Sayı : 90852262-301.03-E.861
Konu : Alanya, Mahmutlar Mah. 748 parsel
İtiraz.

KONU: 1,2,3,4,5,6,7,8,9,10,11 ve 12 NOLU İTİRAZ DİLEKÇELERİ ve ALANYA BELEDİYESİNİN DÜZENLEMELERİ DOĞRULTUSUNDA HAZIRLANAN 748 NOLU PARSELDE İMAR PLANI DEĞİŞİKLİĞİ

1/1000 ÖLÇEKLİ UYGULAMA İMAR PLANI DEĞİŞİKLİĞİ AÇIKLAMA RAPORU

Şekil1:Mevcut – Öneri 1/1000 Ölçekli Uygulama İmar Planı

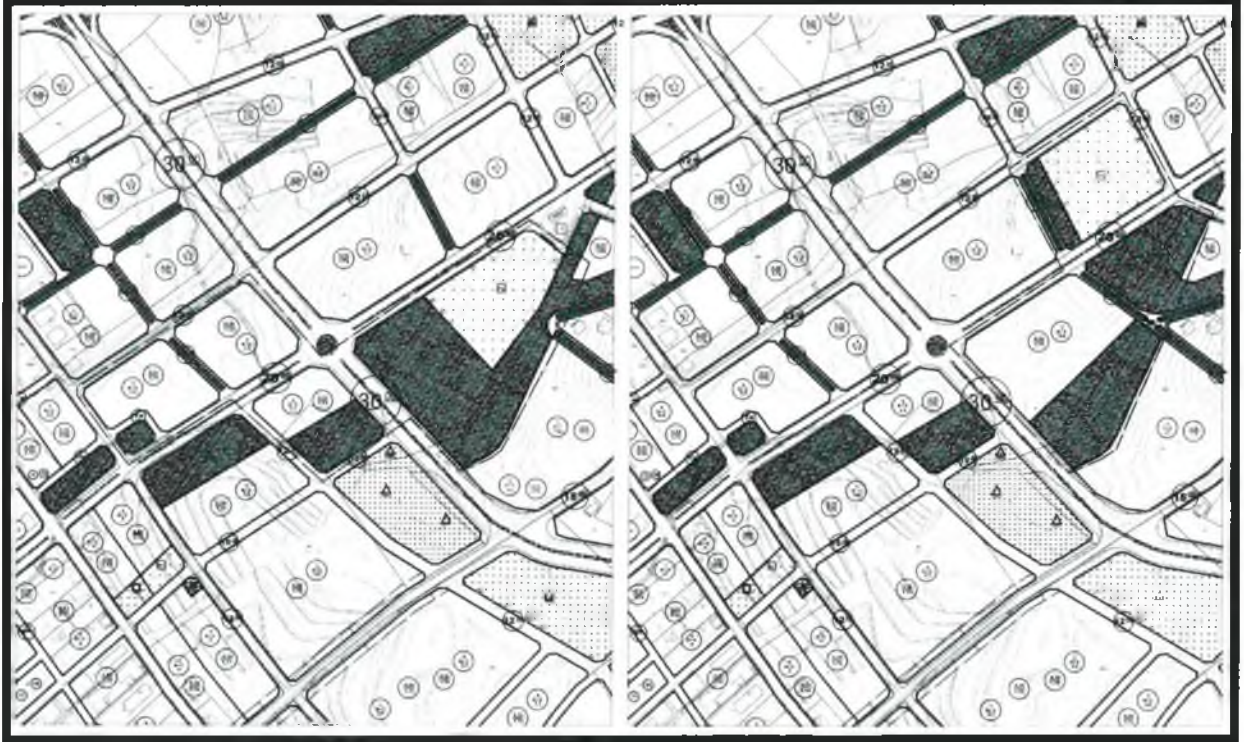
Söz konusu dilekçelerde 748 parsel üzerindeki konut alanlarının bir arada düzenlenmesi talep edilmiştir.

Antalya ili Alanya ilçesi Mahmutlar Mahallesi sınırları içerisinde bulunan 748 parsel yaklaşık 120.000 metrekaredir. Arsamızın daha önce Mahmutlar belediyesi tarafından yapılan imar çalışmalarında % 40 yakın alanı yol, park, BHA v.b için ayrılrken bu oran yaklaşık % 60'a çıkarılmıştır. Daha önce başka alanlarda olan BHA VE PARK ALANLARI bizim arsamıza getirilmiştir. Bu durum Mahmutlar belediyesi tarafından yapılan ve Büyükşehir Belediyemiz tarafından yapılan 1/1000 planlar karşılaştırıldığında görülebilmektedir. Üstelik arsamız içinden daha önce Mahmutlar belediyesi tarafından yapılan imar planında doğu-batı doğrultusunda 15 metrelik yol 30 metreye yine ; kuzey-güney doğrultusundaki yol 15 metreden 20 metreye , yine kuzey -güney yönlü yol 10 metreden 12 metreye çıkarılmıştır. Bu yollara karşı değiliz.

Mahmutlar Belediyesi tarafından yapılan imar planında yerleşim alanı(konut) iken, tarafınızdan yapılan son düzenleme ile arsamızın doğu kısmında bulunan kısım BHA VE PARK alanı olarak görülmektedir. Bu alan 20 ve 30 metre yola cephe ve yaklaşık 24.000 metrekare büyüklüğündedir. Arsamızın bütün parsellerde olduğu gibi yol, park, BHA gibi kısımların çıktıktan sonra kendi parselimiz içinden kalan kısmın tarafımıza bırakılmasını istiyoruz. Bu 24.000 metrekarelik alanın büyük çoğunluğunun daha önce askıya çıkan 1/1000 planda olduğu gibi tarafımıza bırakılmasını istiyoruz. Gerekirse temsilei olarak komisyona gelebilir, bu konuları müzakere edebiliriz. Park ve BHA alanları, arsamızın kuzeyinde bulunan ibadet alanının yanına alınmasını istiyoruz. Daha sonra yapılacak imar çalışmalarında da başkalarının yerini biz ya da bizim yerimizin başka birilerinin olmasını isteniyoruz. Arsamızın büyüklüğü düşünüldüğünde bu doğal hakkımız. Plan ve imar çalışmalarında bunun yapılması da mümkün.

Arsamızın büyük bölümü güney kısmı 1.75 EMSAL 5 KAT İMARLI İKEN; kuzey kısmı 1.05 EMSAL 3 KAT İMARLIDIR. arsamızın 1.05 EMSAL 3 KAT İMARLI KISMININ 1.75 EMSAL 5 KAT İMARA ÇIKARILMASI arsamızın bütünlüğü açısından adaletli olacaktır. 1/1000 plana bakıldığı zaman Mahmutların batı bölgelerinde aynı emsalde olan, denize bizim arsamızdan daha uzakta kalan arsaların 1.75 EMSAL 5 KAT İMARLI olduğu görülmektedir. Bunun adalet ve eşitlik ilkesine aykırı olduğunu düşünüyorum.

Mevcut plan kararları tekrar gözden geçirilmiştir.

Parselin kuzey batısındaki mevcut planda bulunan B.H.A. ve Park Alanı komisyon kararı ile yeniden düzenlenerek B.H.A ve Park Alanının bir kısmı 20m. lik yolun kuzeyine taşınmış olup aynı yerdeki konut alanı 30m. lik yola cephe alacak şekilde düzenlenerek mevcut yol bağlantıları ve Park Alanları plan bütünlüğüne uygun olacak şekilde düzenlenmiştir.
